Planfeststellungsbeschluss des Regierungspräsidiums Kassel

**für den Rahmenbetriebsplan „Nachhaltiges Rückstandsmanagement
am Standort Hattorf (Haldenerweiterung Hattorf Phase 2)“**

K+S Minerals and Agriculture GmbH

Aktenzeichen: 34/HEF-76 d 40-11-314-67/305

4.4.1.4.4.1 Basisabdichtungssystem/Hydraulische Trennung

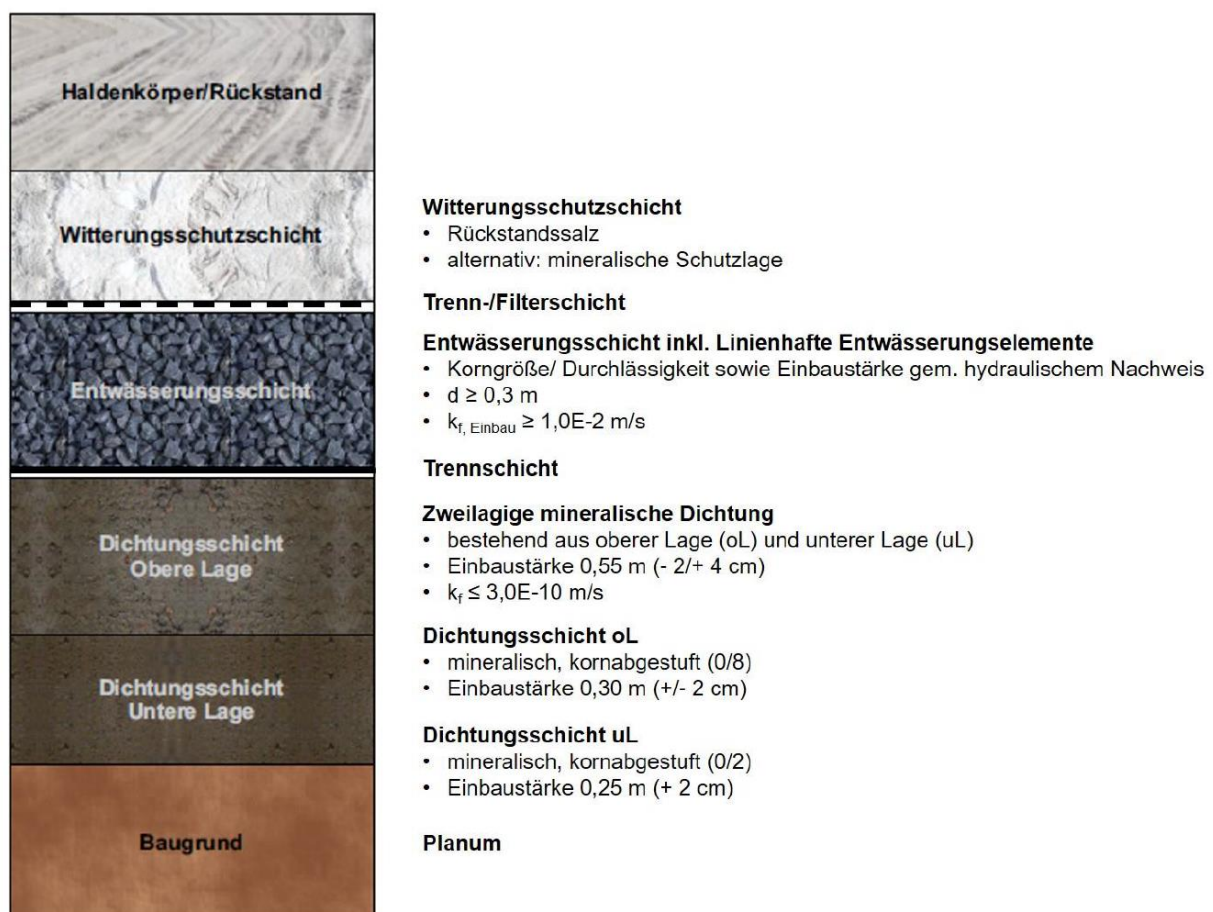
In erster Linie zum Schutz der Auswirkungen auf das Schutzgut Wasser durch Sickerwässer soll ein Basisabdichtungssystem errichtet werden, welches aus einer zweilagigen mineralischen Dichtungsschicht, einer Trennschicht, einer flächigen Entwässerungsschicht mit linienförmigen internen und externen Entwässerungselementen sowie einer Trenn-/Filterschicht mit darüber liegender Witterungsschutzschicht besteht (vgl. Band 1.1E2, Kapitel 7.4.2). Das Basisabdichtungssystem wird auf der gesamten Aufstandsfläche der Erweiterung aufgebracht.

Die flächige Basisabdichtung ist erforderlich. An der Modellvorstellung der Antragstellerin, die Halde besitze einen dichten Haldenkern, bestehen Zweifel. Die Bohrungen an der Halde Hattorf erschließen nur bedingt das Haldeninnere. So dringen alle drei Horizontalbohrungen (B99/2013HA, B100/2013HA und B104/2013HA) nur zwischen 100 – 117 m in die Halde ein und enden mehr als 10 m über der GOK. Die zwei vertikalen Bohrungen (B97/2013HA und B98/2013HA) enden ebenfalls nach ca. 100 m mehr als 10 m über GOK und weisen an den Endteufen noch Durchlässigkeitsbeiwerte von ca. 0,18 bis $0,68 \cdot 10^{-7} \text{m/s}$ auf. Auch die an der Halde Wintershall durchgeführte Bohrung B72/2014WI zeigte im Wesentlichen Ausflüsse in einer Bohrteufe von 15,10 bis 35,09 m sowie im Teufenbereich 95,00 bis 105,4 m. Die Bohrung endet weit über der anstehenden GOK. Die Salzüberdeckung im Teufenbereich 104,0 bis 108,5 m beträgt seit 2011 ca. 55 – 60 m. Die Antragstellerin rechnet den Bereich ab einer Teufe von > 92 m dem Haldenkern zu und geht von Wegsamkeiten einer mit dem Mantel in Verbindung stehenden markanten Schüttfläche / alten Haldenoberfläche aus. Bohrungen ins Zentrum der Halde bis in die Nähe der Haldenbasis mit entsprechend hoher Salzüberlagerung liegen nicht vor. Ob über der GOK im Kernbereich ggf. Sickerwasser ansteht ist unklar. Zwar ist von einer

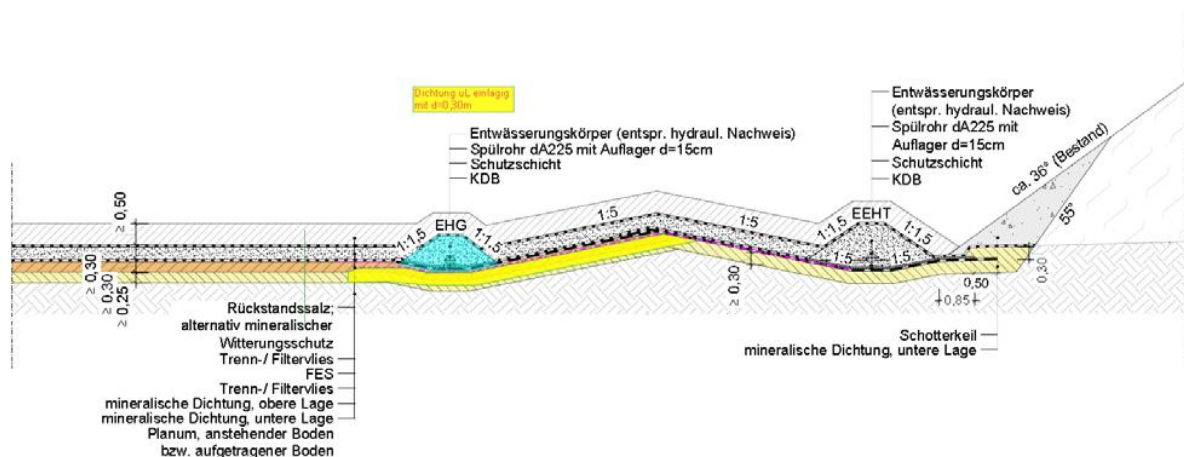
Auch die Planfeststellungsbehörde hält die Annahme der Antragstellerin, es komme zu einer Ausbildung eines nahezu undurchlässigen Haldenkerns, für nicht nachgewiesen (vgl. Punkt II. 4.4.1.4.4.1). Die nach Band 3.18.1E2 Anlage 3 Bild 27 prognostizierten Dehnungsraten von über 2 % am Ende des Untersuchungszeitraums von 73 Jahren sind aber ganz offensichtlich nicht geeignet, Risse im Rückstandssalz hervorzurufen. Dies begründet sich zum einem mit dem langen Betrachtungszeitraum von 73 Jahren und zum anderen mit dem viskoplastischen Verformungsverhaltens des Salzes.

Bei dem vom Prüfsachverständigen für den Schnitt 1-1 in dem 10 m breiten Streifen unmittelbar vor der Bestandshalde bestimmten Hebungsbeitrag von 0,1 m ergibt sich nach Einschätzung der Antragstellerin ein Krümmungsradius von $R = 125 \text{ m} < R_{\text{zul}} \geq 150 \text{ m}$ (vgl. Band 1.1.1E2 Seite 66). Zur Begrenzung der eintretenden Krümmung auf das zulässige Maß wären dann nach Band 1.1.1E2 Abbildung 5-16 Hebungen/Setzungsdifferenzen von bis $s = 0,083 \text{ m}$ zulässig, die bei der Hebungsgeschwindigkeit von 0,1 m/a einem Zeitraum von rd. 10 Monaten entsprächen. Die mineralische Dichtung im Anbindungsbereich an die Bestandshalde müsse somit spätestens 10 Monate nach der Herstellung mit einer Anschüttung ballastiert werden.

Die Betrachtung vermag die Planfeststellungsbehörde nicht nachzuvollziehen. Die Antragstellerin setzt bei ihrer Betrachtung nach Band 1.1.1E2 Abbildung 5-16 die Größe s mit 0,1 m und L mit 10 m an. Es ergibt sich dann ein R von 125 m. Nach dem Verständnis der Planfeststellungsbehörde treten die größten Hebungen unmittelbar am Rand der Bestandshalde auf und laufen dann im Vorfeld der Halde aus. Aufgrund des noch im Jahr 2021 bzw. 2022 beobachteten Verformungsverhaltens ist für den Zeitraum des voraussichtlichen Baus des Basisabdichtungssystems in den Jahren 2023 oder 2024 unmittelbar vor der Bestandshalde mit vertikalen Verformungen von bis zu 0,43 m/a und

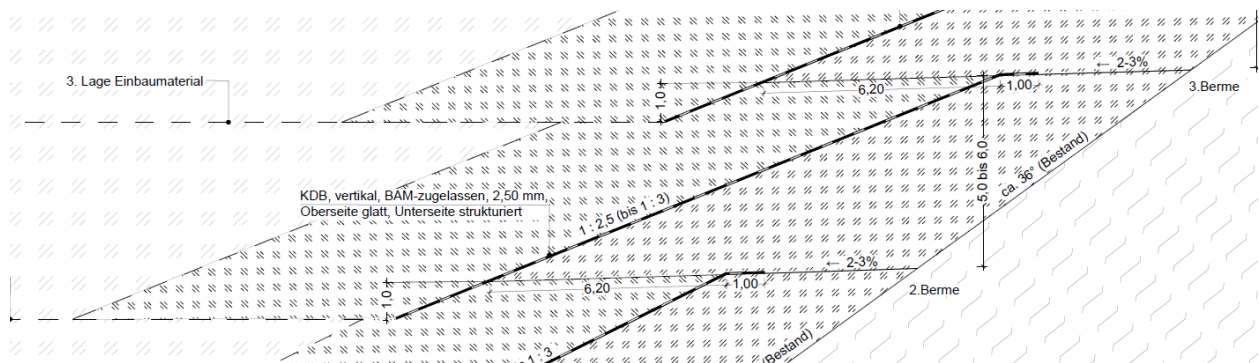
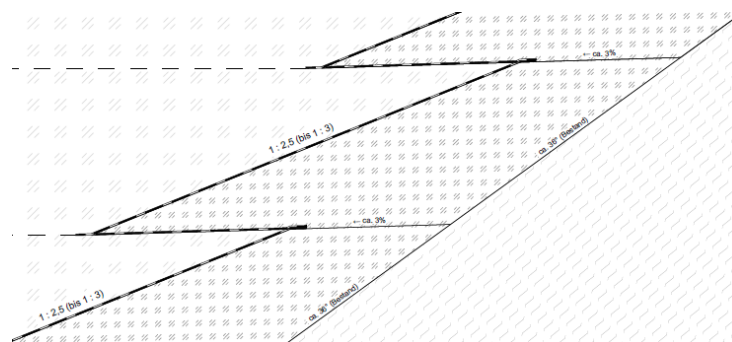
Dies könne nur vermieden werden, wenn die Überlappung in mehreren Schichten erfolgt (Dachziegelpfannensystem) und dieses System auch in der Lage sei, die entsprechenden Bewegungen mit zu tätigen. Dies sei beim vorgesehenen System nicht gegeben.

Die Reduktionswirkung der Sickerwassereinträge über die Bestandshalde könne beim beantragten Systems nicht bestimmt werden. Mit Einträgen in die Althalde sei zu rechnen. Ein undurchlässiger Haldenkern entstehe aufgrund der Kluftbildung nicht.

In der ebenfalls im Einwendungsschreiben vom 14.10.2021 in Bezug genommenen Replik vom 04.06.2020 wird zudem ausgeführt, dass in den Randbereichen weder Entwässerungselemente noch Abdichtungen existierten. Es komme hier zum ungehinderten Eintrag von Sickerwässern von der Neuhalde auf die Althalde.

Entgegen der Einschätzung der Einwender ist die in Phase 2 vorgesehene hydraulische Trennung zwischen Bestandshalde und Erweiterung (Band 1.1.1E2, Anlage 7.2) genauso wirksam wie das im Rahmen der Phase 1 beantragte System. Der Grundaufbau ist derselbe. In jeder 5- 6 m hohen Einbauberme wird eine verschweißte Kunststoffdichtungsbahn (KDB) mit einem Gefälle von 1:2,5 (bis 1:3) annähernd parallel zur Flanke der Bestandshalde eingebaut. Der nachfolgende Ausschnitt aus Band 1.1.1E2 Anlage 7.2 verdeutlicht das Prinzip in der Phase 2:

Auf der rechten Seite der obigen zweidimensionalen Darstellung befindet sich die Bestandshalde auf der linken Seite die Erweiterung der Phase 2. Die KDB wird um 6,2 m versetzt und mit einer Überlappung von 1 m Höhe eingebaut. In der Phase 1 wurde anstelle der Überlappung der Einbau einer horizontale KDB Lage zwischen den versetzten geneigten KDB beantragt. Der nachfolgende Ausschnitt aus Band 1.1.1E Anlage 2 zu Anlage 7 verdeutlicht das beantragte Prinzip in der Phase 1:

Die Wirkung der beiden Bauweisen unterscheidet sich nicht. Durch die Höhenüberlappung in der Phase 2 ist ebenfalls gewährleistet, dass kein Sickerwasser aus der Erweiterung in die Bestandshalde eindringen kann. Die von den Einwendern unterstellten Wegsamkeiten in Richtung der Bestandshalde und somit in Richtung der ungedichteten Haldenbasis sind nicht vorhanden. Im Übrigen entspricht das System der Phase 2 in der Wirkweise gerade dem von den Einwendern geforderten Dachziegelpfannensystem. Bis auf die erste Berme, wo die Kunststoffdichtungsbahnen verschweißt werden, überlappen

sich die Kunststoffdichtungsbahnen wie bei einem Dach. Sie liegen nur nicht direkt aufeinander.
